Stavba: Deinštitucionalizácia DSS a ZPS Rača

Objekt: Dvojdom Račianska 105

Názov zákazky: Výroba atypického nábytku na mieru vrátane technického vybavenia pre DSS v zriaďovateľskej pôsobnosti BSK

Obstarávateľ: Bratislavský samosprávny kraj

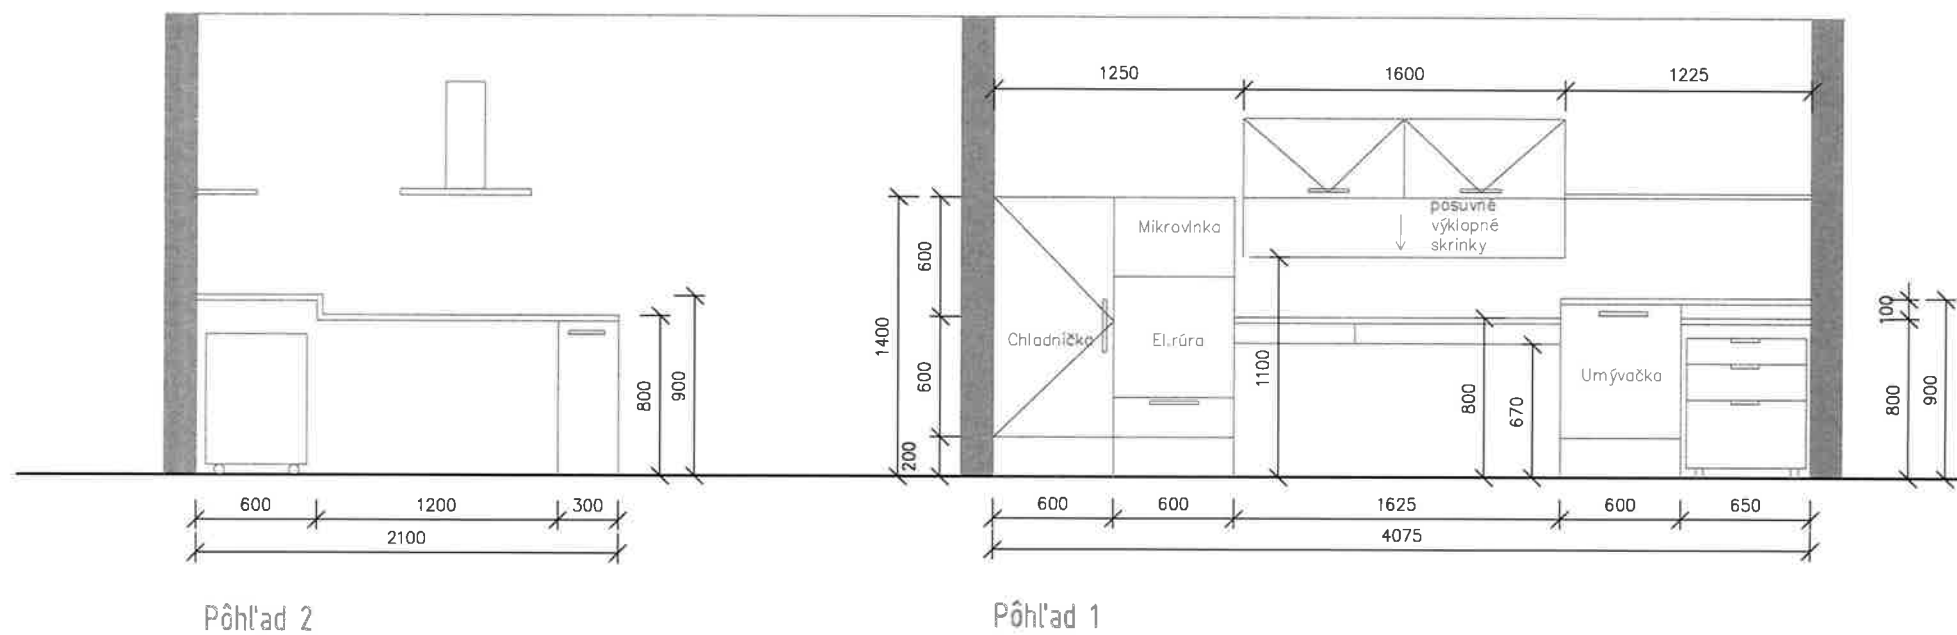
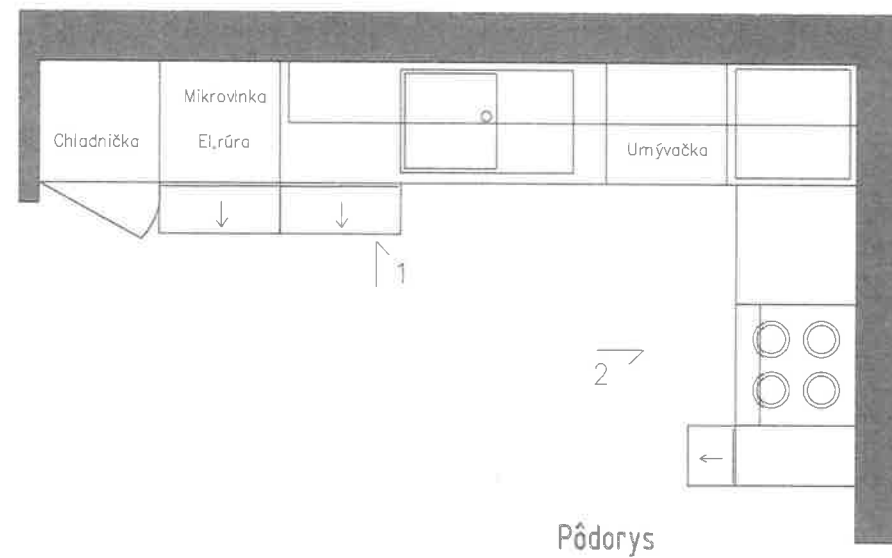
-DSS RAČIANSKA 105 Kuchynská linka KL101, šatník so zrkadlom T502, šatník T503 Chceli by sme Verejného obstarávateľa požiadať o zaslanie čitateľnejšieho nákreso. Položka M101 Aká je dĺžka jednotlivých segmentov madla v pôdoryse? Zo zadania nie je tento údaj jasný a nie je možné určiť počet segmentov dreveného madla rovnako ako počet kotiev. Položky T502 a T503 Posuvné dvvere šatníkov majú byť vedené v hornej a dolnej koľajnici?

Časť A.: Horné skrinky kuchynskej linky (typový list N01 a N02) majú hĺbku 400mm. V projekte sa neuvažuje nad zástenou, nakoľko sa použije jestvujúci CLT panel a okno. Pracovná doska bude v tom istom dekore ako spodná časť kuchynskej linky, a to Egger, prof. 300/3, H1145 ST10 Dub Bardolino prírodný alebo ekvivalent. Áno, verejný obstarávateľ požaduje pracovnú dosku na celú hĺbku kuchynskej linky. Digestor je recirkulačný. Skrinka pri digestore má mať šírku dvierok ako pri spodnej časti kuchynskej linky. Kuchynský drez v typovom liste N03 má byť bez odkladacej plochy. Verejný obstarávateľ požaduje a nahrádza kuchynský drez BLANCO ETAGON 500-U za BLANCO ETAGON 6 alebo ekvivalent, ktorý bude osadený zhora. Privedenie vody je vedený z podlahy. Verejný obstarávateľ zverejňuje typové listy N01, N02 a N03 v čitateľnej podobe pod názvom "N01 A3 mierka 1_25.pdf, N02 A3 mierka 1_25.pdf, N03 A3 mierka 1_25.pdf" v čitateľnej podobe. Časť B.: Verejný obstarávateľ zverejňuje typové listy KL101, T502 a T503 v čitateľnej podobe pod názvom "DSS RACIANSKA_KL101.pdf, DSS RACIANSKA_T502.pdf, DSS RACIANSKA_T503.pdf".
